PODER JUDICIÁRIO
TRIBUNAL DE JUSTIÇA DO ESTADO DO AMAZONAS (TJAM)
COMISSÃO PERMANENTE DE LICITAÇÃO (CPL)

REFERÊNCIA – Pedido de Esclarecimento ao Edital do **Pregão Eletrônico nº. 024/2018**, processo administrativo nº 2018/3030, cujo objeto é a Contratação de empresa especializada no fornecimento e instalação de disjuntor de média tensão, transformadores de corrente e de potencial para as subestações de energia do Fórum Desembargador Mário Verçosa e Fórum Ministro Henoch Reis, com fornecimento de materiais, peças, equipamentos, mão de obra e acessórios para atender ao Tribunal de Justiça do Estado do Amazonas, conforme especificações e condições definidas no Projeto Básico do edital.

**RESPOSTA AO PEDIDO DE ESCLARECIMENTO DO EDITAL DO
PREGÃO ELETRÔNICO Nº. 024/2018**

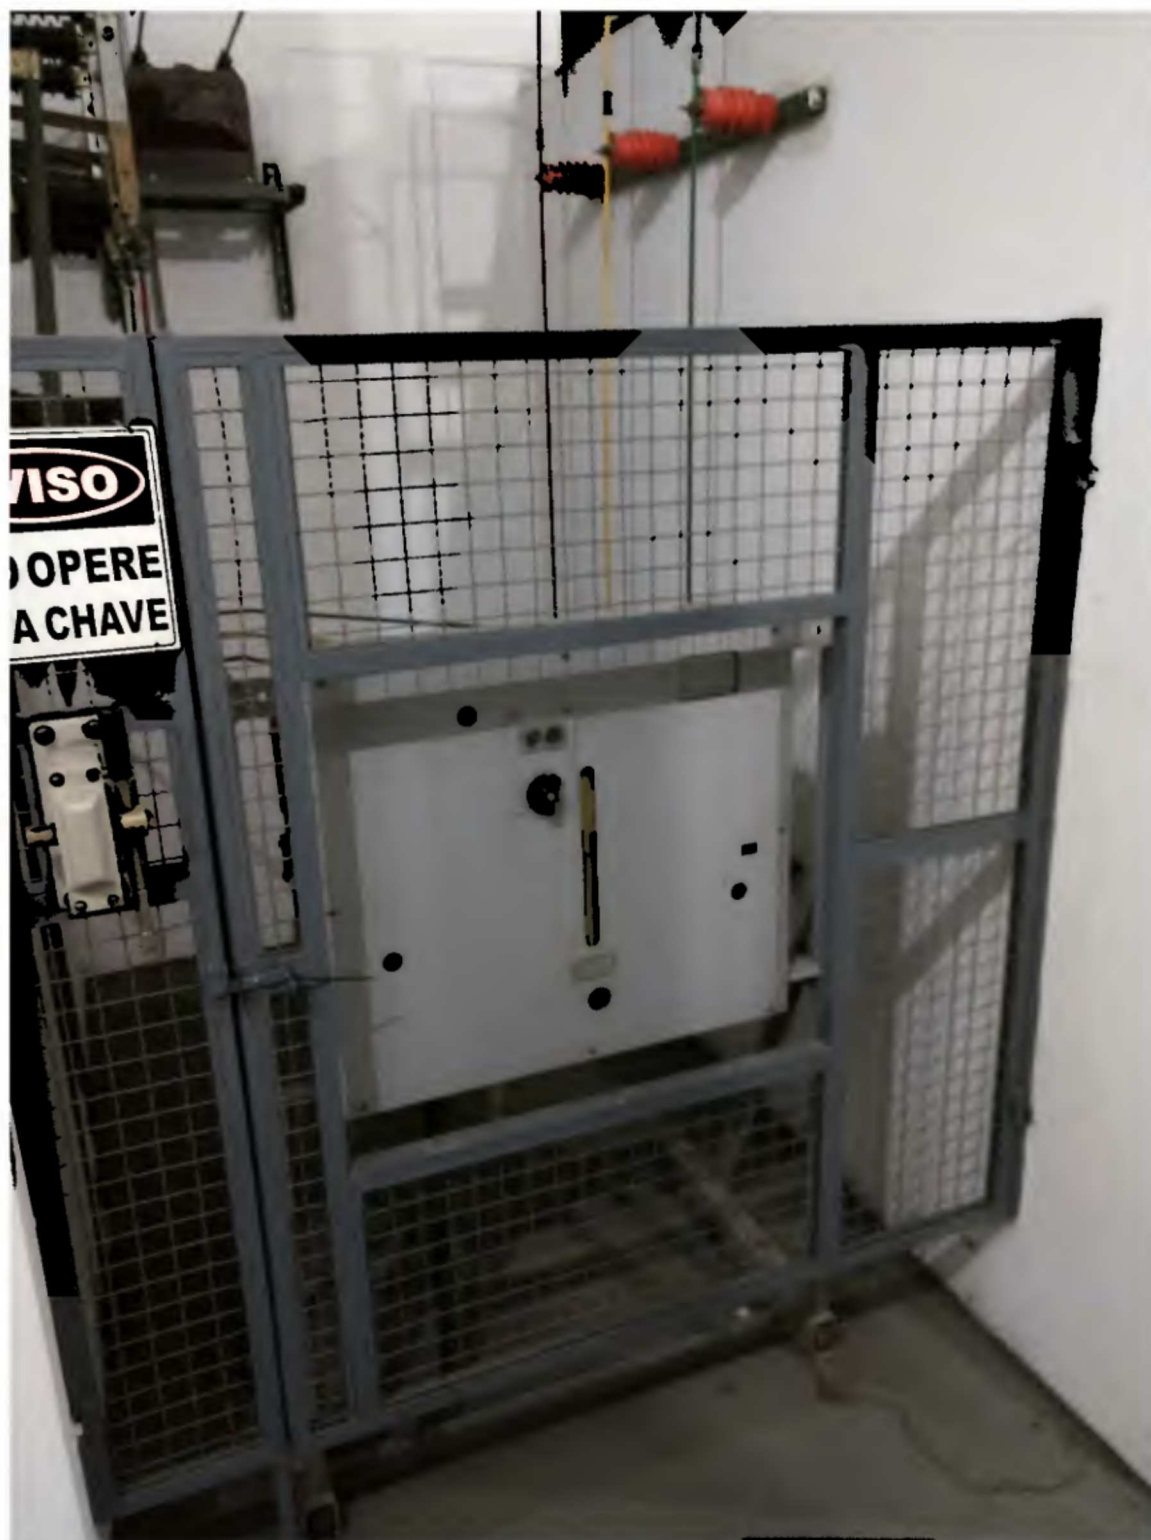
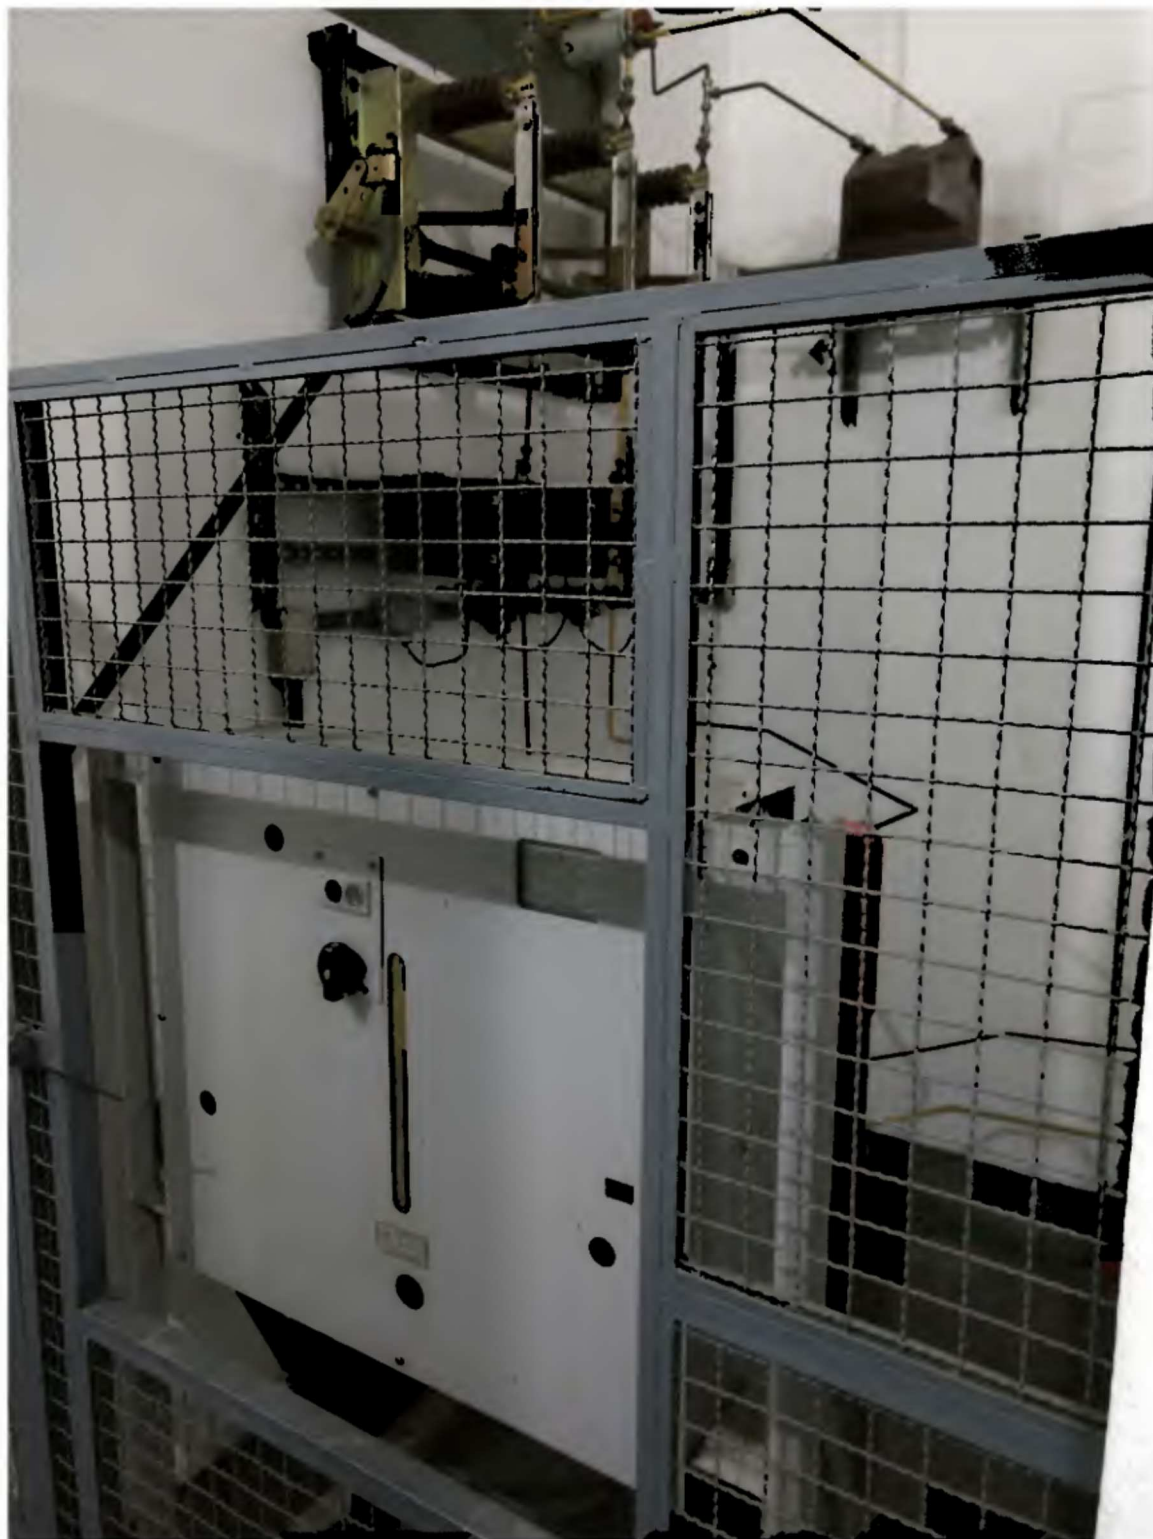
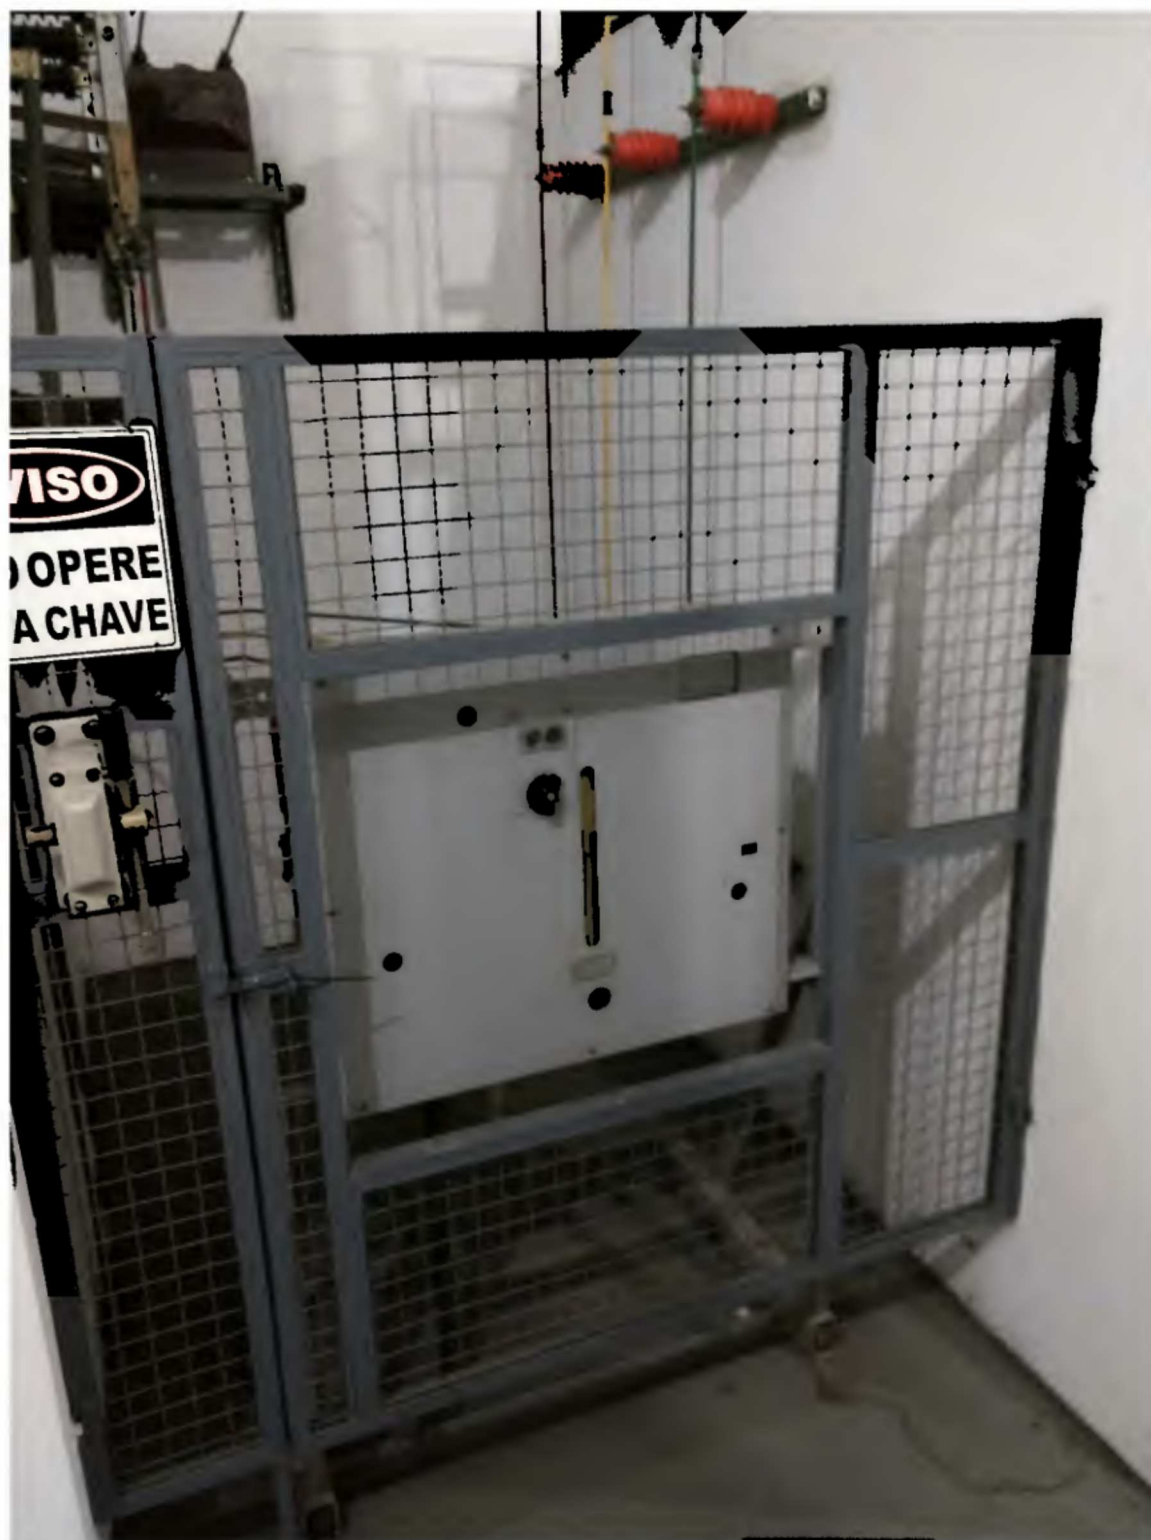
- 1 – Solicitamos a gentileza, nos fornecer foto dos disjuntores instalados, mostrando conexões de entrada e saída destes, bem como foto exemplificativa do tipo de disjuntor solicitado;
- 2 – Pedimos informar a Potência Térmica do TP, foi solicitada por fornecedores;
- 3 - Com relação ao item 18.1.3, das especificações técnicas, onde mencionam que "é de inteira responsabilidade da CONTRATADA todo o quantitativo de cabos, conectores, barras, etc. e demais acessórios que se fizerem necessários para execução completa dos serviços de instalação do disjuntor e ligação do relé de proteção secundária", perguntamos:
-- esses materiais acima mencionados não deveriam estar planilhados, pois geram um custo?

QUESTIONAMENTO 01: "Seguem em anexo as fotos solicitadas;"
